PARCHEGGIO PUBBLICO INTERRATO PIAZZA BENGASI

PROGETTO ESECUTIVO

Dichiarazione di ottemperanza alle prescrizioni Ambientali (Appendice A del D.D. 284 del 29/10/2019) in fase di progetto esecutivo

Schema planimetrico

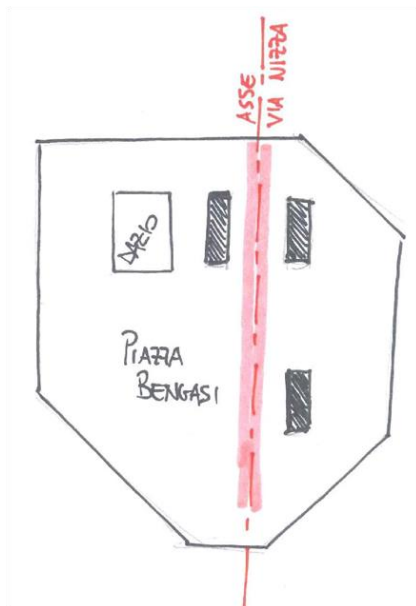
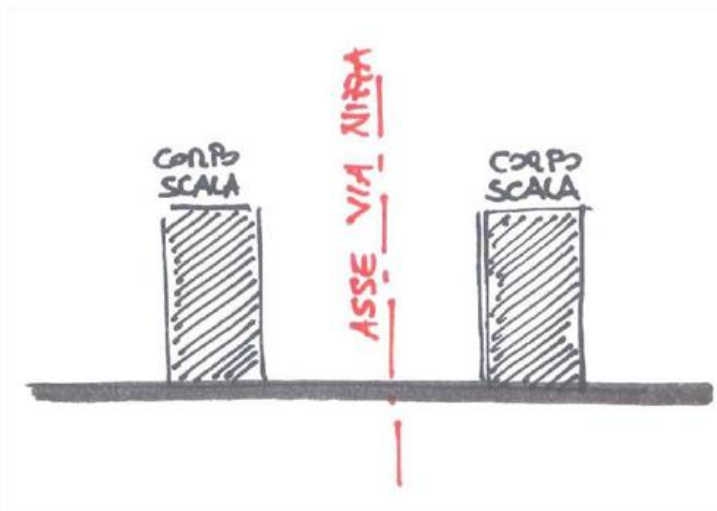
1. *Occorre prevedere, anche nel computo metrico delle opere l'assistenza continuativa di operatori archeologi per tutti i lavori di scavo, scotico e alterazione dei suoli e i possibili costi derivanti dal rinvenimento di depositi archeologici conservati e dalle modifiche progettuali a tutela di quanto rinvenuto. Dovranno essere seguite le prescrizioni indicate nello studio di verifica preventiva dell'interesse archeologico ai sensi dell'art. 25 del D.Lgs 50/2016 e s.m.i.*
2. *Nelle successive fasi di progettazione, dovranno essere individuati materiali ed elementi architettonici tali da garantire la leggibilità del tracciato storico della viabilità di Via Nizza, riconosciuta dal PPR quale viabilità storica /tratto di viabilità moderno/contemporaneo.*

Come da indicazioni dei Vincoli di Tutela, il progetto mantiene nelle sistemazioni di superficie una netta leggibilità del tracciato storico di via Nizza.

Nello specifico, i corpi emergenti di accesso al parcheggio interrato saranno allineati con dimensione prevalente disposta lungo l'ideale tracciato di via Nizza che diverrà anche l'asse principale di attraversamento nord-sud della piazza e del mercato ivi ospitato. Lungo il fronte nord della piazza, i due corpi scala 'A' e 'B' (vedasi elaborato grafico L2687-PE-C-OED-01_r00) di eguale aspetto e dimensioni (lato lungo parallelo a via Nizza) si configureranno quale portale di accesso alla piazza posto sull'asse di via Nizza.

La pavimentazione della piazza realizzata presenterà disegni geometrici realizzati con colorazione corticale atti a sottolineare il tracciato viario storico sia in presenza dei banchi mercatali che a piazza sgombra (vedasi elaborato grafico L2687-PD-C-SIE-05_r00). Nell'area verde all'estremo sud della piazza si avrà cura di non piantumare alberi ad alto fusto sull'asse di via Nizza, così da lasciare sgombera la visuale prospettica sull'ex-tracciato.

L'illuminazione, realizzata con elementi sospesi ad una maglia di cavi sospesi, esalterà detto tracciato con una maggiore potenza illuminante per far emergere il precedente sedime stradale anche nelle ore serali, suggerendo ai passanti l'utilizzo di questo passaggio per l'attraversamento longitudinale della piazza.
